RESOLUCIÓN No. 208-2026, POR MEDIO DE LA CUAL SE DECLARA DESISTIDA LA SOLICITUD DE LICENCIA URBANISTICA DE CONSTRUCCION EN LA MODALIDAD DE OBRA NUEVA PARA EDIFICACION MULTIFAMILIAR CON LOCALES COMERCIALES EN NUEVE (9) PISOS CON SEMISOTANO Y LOSA TECNICA, CON RADICADO 23001-1-26-0022 DEL 17 DE FEBRERO DE 2026 Y SE ORDENA LA ENTREGA DE LOS DOCUMENTOS APORTADOS A LA MISMA, POR EL PETICIONARIO.

FECHA DE EXPEDICIÓN 07/07/2026

Ejemplo de plano de esquema.

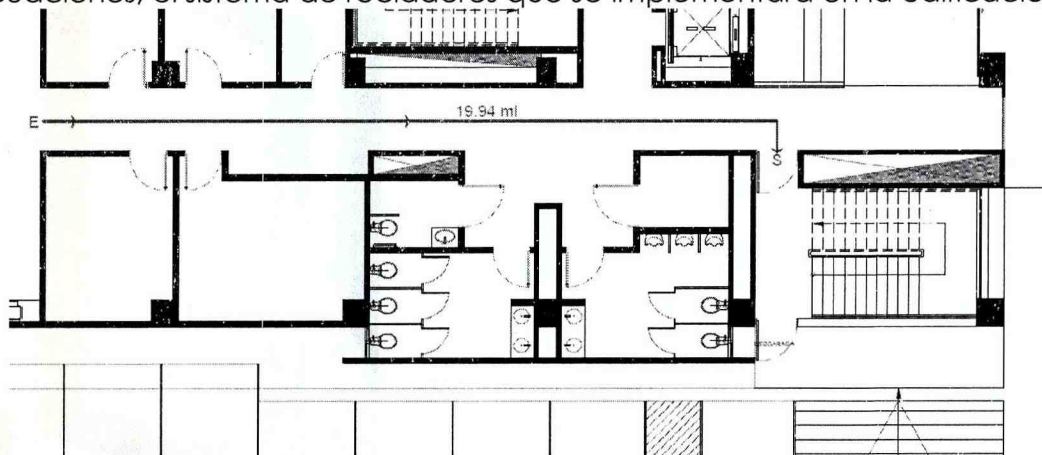
20. Considerando que toda edificación debe cumplir con los parámetros mínimos para la protección contra incendios y la prevención de la vida de los ocupantes y usuarios, de acuerdo a la clasificación y el grupo de ocupación de la misma, se debe presentar en planos esquemáticos las plantas arquitectónicas por piso donde se muestre el cumplimiento del título K del Reglamento Colombiano de Construcción Sismo Resistente NSR-10, para lo cual es de suma importancia tener en cuenta la clasificación de la edificación e índice de ocupación para establecer el numero salidas de evacuación, la capacidad de las salidas entre otros parámetros. No obstante, es responsabilidad del solicitante el cumplimiento de la totalidad de la norma contenida en el presente Título. Tener en cuenta lo siguiente: suficiente detalle, la localización, construcción, tamaño y tipo de todas las salidas, además de las disposiciones de pasillos, corredores y pasadizos relacionados con las mismas.

- o Se debe presentar un cuadro donde se evidencie cargas de ocupación por piso.
- o Los medios de evacuación deben ser herméticos con puerta corta fuego.

- o Las puertas de las salidas de los medios de evacuación deben abrir en el mismo sentido de la evacuación.
- o Los medios de evacuación deben contar con salida directa a vía o espacio público abierto.

- o Presentar convenciones en plano donde se evidencie el recorrido y distancia hacia el medio de evacuación.
- o Se debe dar cumplimiento también a lo descrito en el artículo K.3.8.3.3 del título K del Reglamento Colombiano de Construcción Sismo Resistente NSR-10, en cual reza lo siguiente: "Ancho mínimo — Las escaleras con carga de ocupación superior a 50 personas, deben tener ancho mínimo de 1.20 m; cuando la carga de ocupación sea inferior a 50, dicho ancho mínimo puede reducirse a 900 mm. Las escaleras en el interior de las viviendas deberán tener un ancho mínimo de 90 cm. Las escaleras de uso público deberán tener un ancho mínimo de 120 cm. Si la separación de los pasamanos a la pared supera 50 mm, el ancho de la escalera debe incrementarse en igual magnitud. En edificaciones residenciales unifamiliares sin límite de pisos, o en escaleras privadas interiores de apartamentos, el ancho mínimo permisible es de 750 mm." Cabe resaltar que el ancho debe ser totalmente libre para la circulación.

- o Indicar en plantas arquitectónicas por piso de los esquemas donde se indican las evacuaciones, el sistema de rociadores que se implementara en la edificación.
